<p>ALCALDÍA MAYOR DE BOGOTÁ D.C. GOBIERNO SEGURIDAD Y CONVIVENCIA Fondo de Prevención y Atención a Emergencias</p>	<b>CONCEPTO TÉCNICO SOBRE NECESIDAD DE ESTUDIOS DETALLADOS DE AMENAZA Y RIESGO POR FENOMENOS DE REMOCIÓN EN MASA DENTRO DEL TRÁMITE DE LICENCIA URBANÍSTICA</b>	Código:	<b>GPR-FT-10</b>
		Versión:	<b>02</b>
		Código Documental:

1.1 CONCEPTO TÉCNICO No. CT:	5408
1.2 ÁREA:	INVESTIGACIÓN Y DESARROLLO
1.3 COORDINACIÓN:	CONCEPTOS TÉCNICOS
1.4 REFERENCIA CRUZADA RADICADO FOPAE:	2008ER14306
1.5 RESPUESTA OFICIAL No.	RO-33084

2.1 SOLICITANTE:	CURADURÍA URBANA No. 4
2.2 PROYECTO:	Universidad de los Andes Nuevo Bloque G
2.3 LOCALIDAD:	17. Candelaria
2.4 UPZ:	94. La Candelaria
2.5 BARRIO O SECTOR CATASTRAL:	Las Aguas
2.6 DIRECCIÓN:	Carrera 1 No. 18A – 10 (*)
2.7 CHIP:	AAA0030HKMS
2.8 MANZANA CATASTRAL:	31
2.9 PREDIO CATASTRAL:	06
2.10 ÁREA (Ha):	0.320
2.11 FECHA DE VISITA:	Noviembre 18 de 2008

Figura 1. Localización General del Proyecto “ Universidad de los Andes Nuevo Bloque G” en el Plano Normativo de Amenaza por Remoción en Masa del POT (Decreto 190 de 2004).

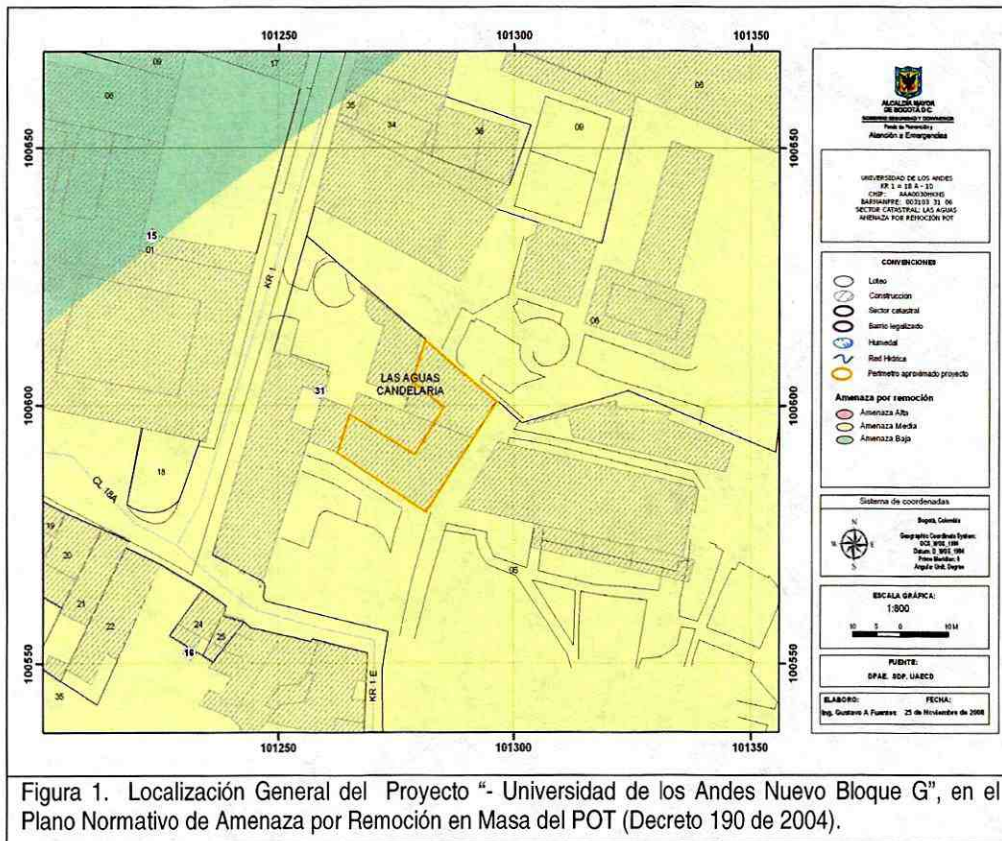
Conforme con el plano normativo de “Amenaza por Remoción en Masa” del Plan de Ordenamiento Territorial de Bogotá – POT, el sector donde se localiza el proyecto “Universidad de los Andes Nuevo Bloque G” ubicado en la Localidad Candelaria, se encuentra en una zona de AMENAZA MEDIA por procesos de remoción en masa (Figura 1).
